**FL1**

93.04

# Service Information

## I. GENERALE FL1

Fig. 7.1

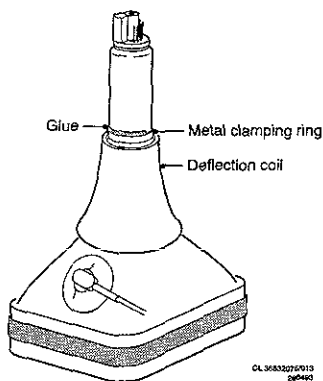
Per evitare che la bobina di deflessione si abbassa dopo la sostituzione di un cinescopio, la bobina di deflessione deve essere ben fissata sul cinescopio nuovo.

A questo scopo si può usare l'adesivo 4822 390 30066. Quest'adesivo va applicato sulla metà della circonferenza del tubo (vedi fig. 1) e deve venire in contatto con il cinescopio, il morsetto ad anello in acciaio e la parte sintetica della bobina di deflessione.

Fig. 7.2

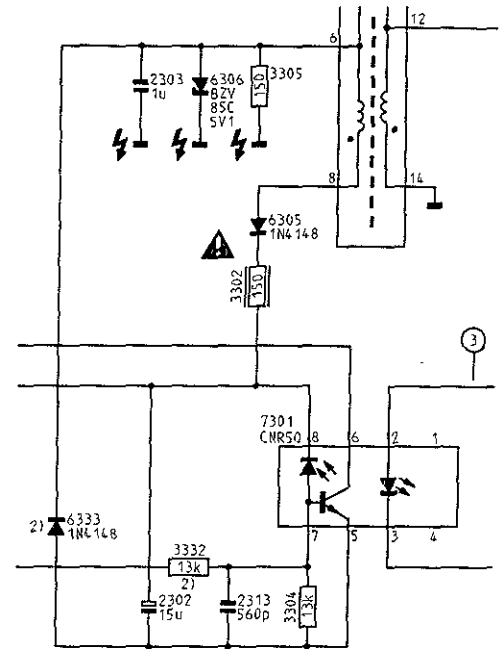
Nel manuale di servizio FL1-PTV AA, una parte dello schema X è stato disegnato in modo errato. Nella figura questa parte è rappresentata in modo corretto.
